Modulo per la presentazione delle osservazioni per i piani/programmi/progetti sottoposti a procedimenti di valutazione ambientale di competenza statale

Oggetto: Codice procedura 10847 - Costruzione ed esercizio di un impianto di produzione di energia elettrica da fonte eolica "FIORA" di potenza nominale pari a 52,8 MW, da realizzarsi nel comune di Manciano (GR) e delle opere ed infrastrutture connesse

ALLEGATO n1 OSSERVAZIONI IMPIANTO EOLICO INDUSTRIALE “FIORA” COMPOSTO da n. 4 immagini e 4 pagine.

IMMAGINE n. 2 CUMULO IMPIANTI EOLICI nel BACINO VISIVO TERRITORIO di MANCIANO e di MONTALTO di CASTRO.

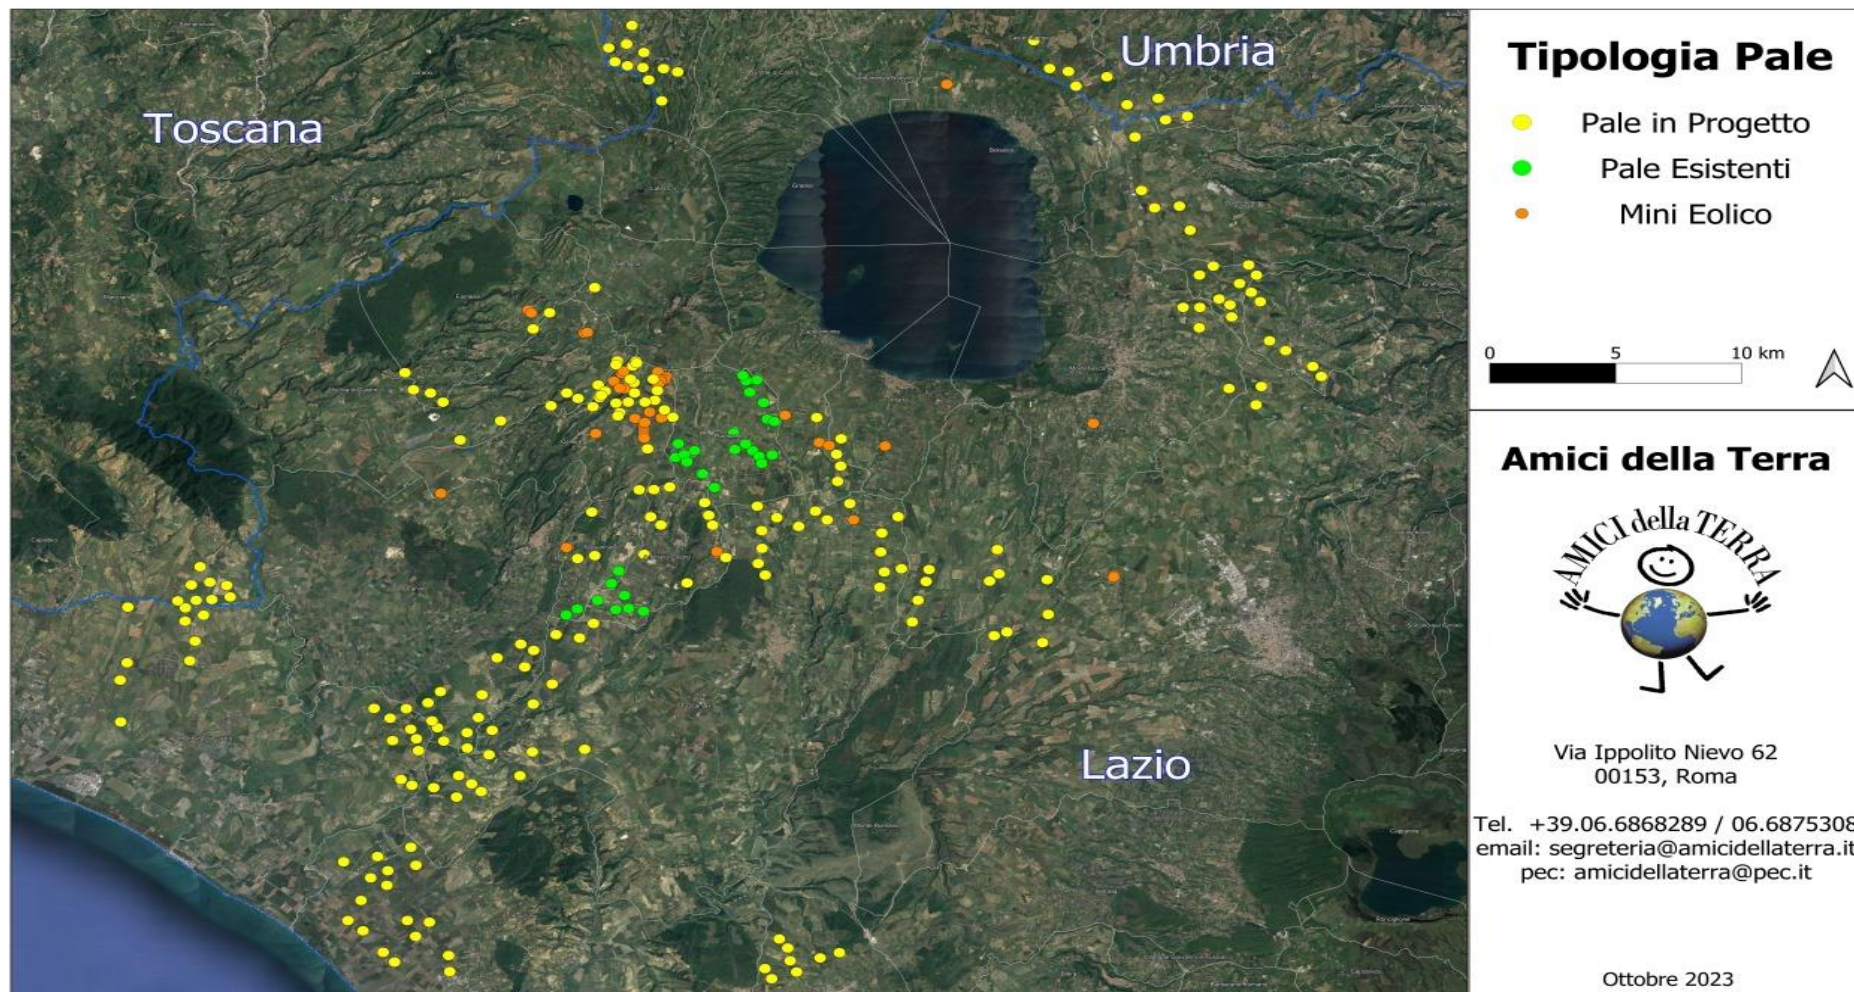
3) OSSERVAZIONE: CUMULO e SATURAZIONE IMPIANTI FER NELLA PROVINCIA di VITERBO, IN PARTICOLARE NEL COMUNE DI MONTALTO DI CASTRO E NELLA ZONA A CONFINE CON IL COMUNE di MANCIANO che SI TROVANO NELLO STESSO BACINO VISIVO.

La zona in cui in cui è stato progettato l'eolico Fiora è già occupata da diversi centinaia di ettari di impianti fotovoltaici già esistenti e in procedura VIA al Mase e alla Regione Lazio così come da diversi progetti di impianti eolici industriali (vedi Allegato Osservazioni immagini nn. 2,3 e 4. L'impianto eolico Fiora, pur trovandosi in Toscana ma nello stesso bacino visivo del territorio limitrofo laziale ed a poche centinaia di metri da una zona già estremamente satura del Lazio, andrebbe ad appesantire una situazione già *critica per la sostenibilità ambientale*.

A riprova di quanto affermato si cita la D.G.R del Lazio n. 171 del 12.05.2023 che da atto dell'elevato impatto ambientale e paesaggistico causato dal cumulo di impianti FER nella Provincia di Viterbo e la conseguente saturazione del territorio. Si porta a conoscenza che la zona più intensamente occupata dagli impianti FER (fotovoltaico ed eolico) sia già esistenti con centinaia di ettari di fotovoltaico già realizzati (immagine n. 4 Allegato) che in procedura VIA al MASE e alla Regione Lazio si trovano nell'area di dettaglio, intermedia e vasta dell'impianto eolico industriale denominato Fiora.

IMMAGINE n. 3 MAPPA INTERVISIBILITA' IMPIANTI EOLICI (da aggiornare) esistenti e in procedura VIA al MASE e alla REGIONE LAZIO.

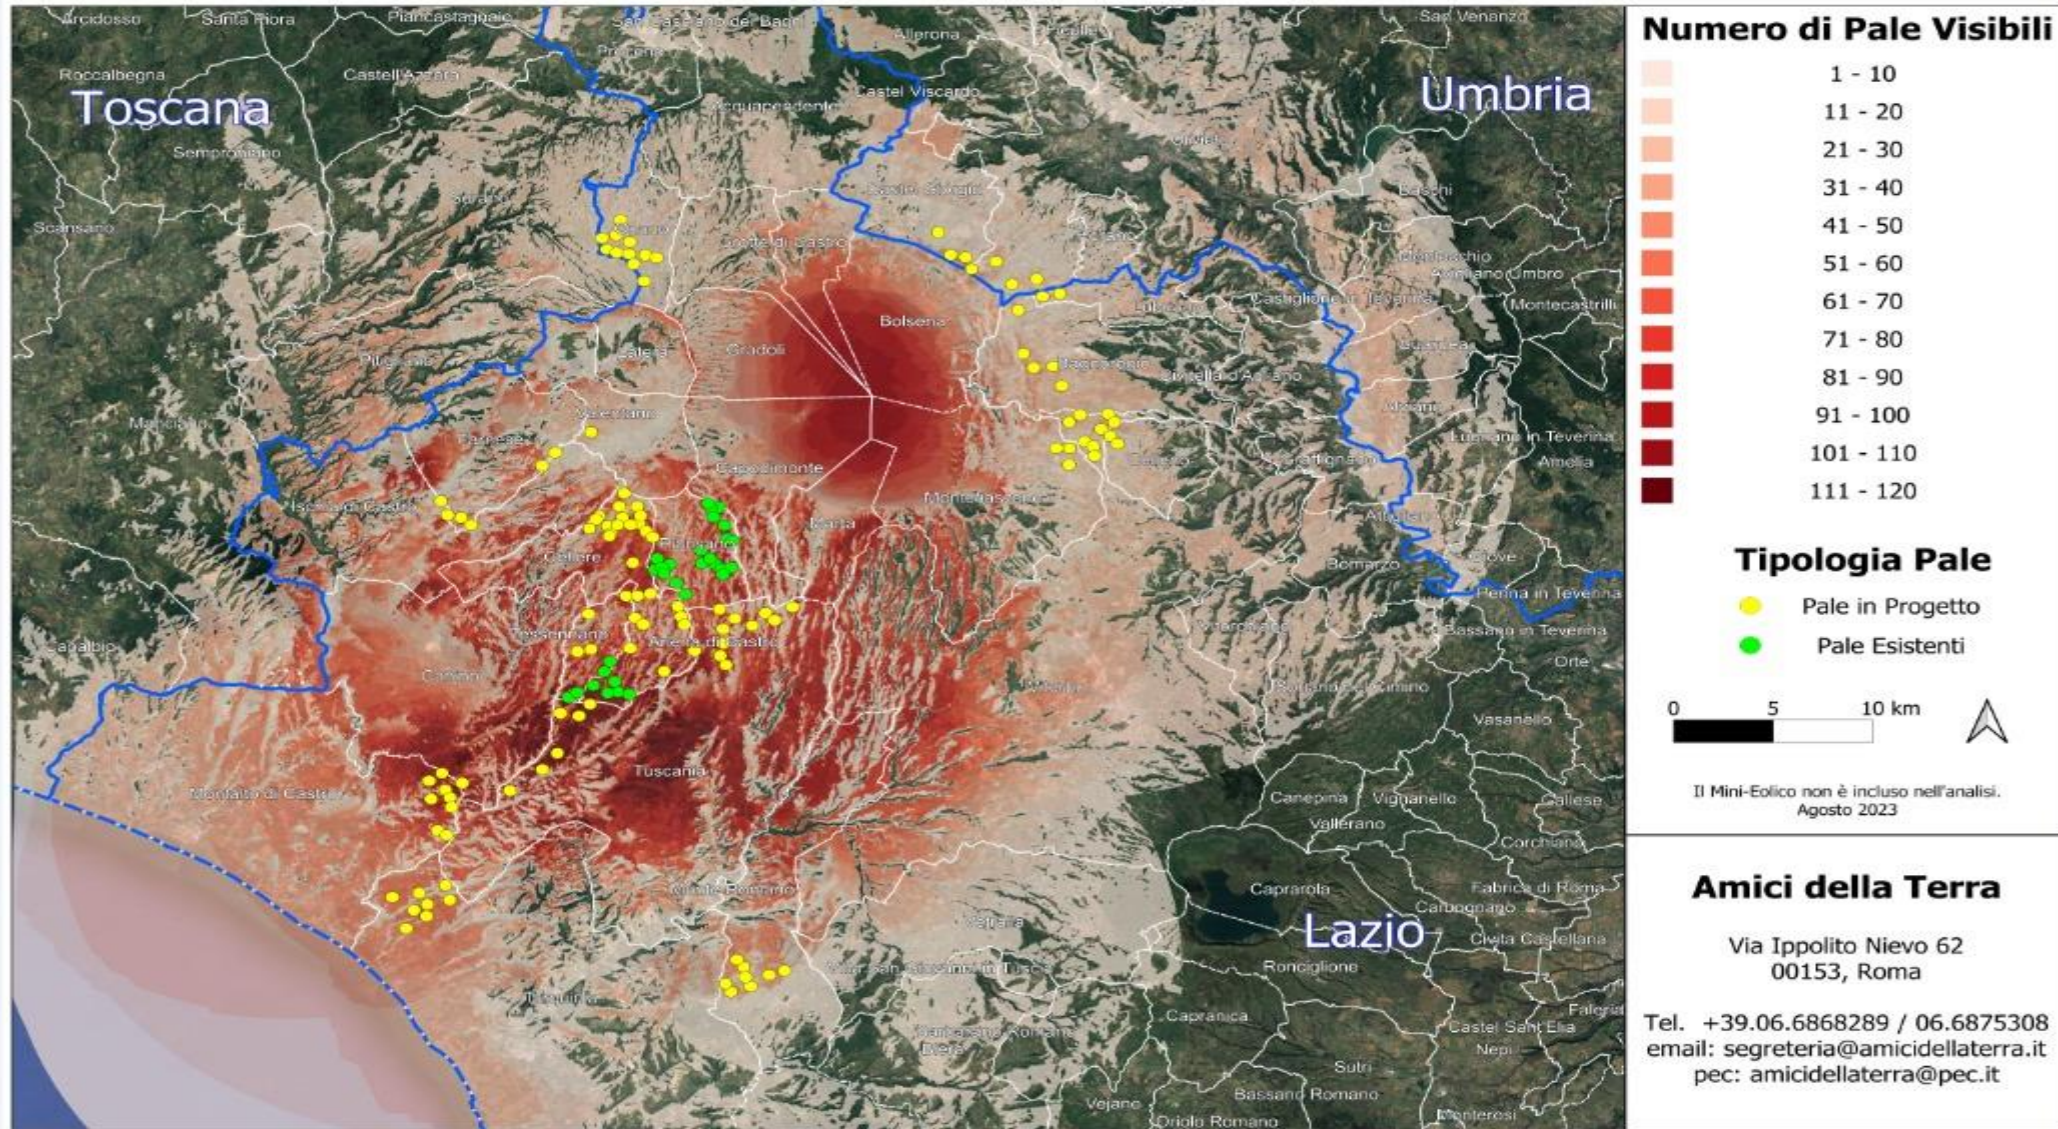
- Salute pubblica
- Beni culturali e paesaggio
- Monitoraggio ambientale
- Altro: **IMPATTO VISIVO, CUMULABILITA' degli IMPIANTI e NOTEVOLE INTERVISIBILITA'.**
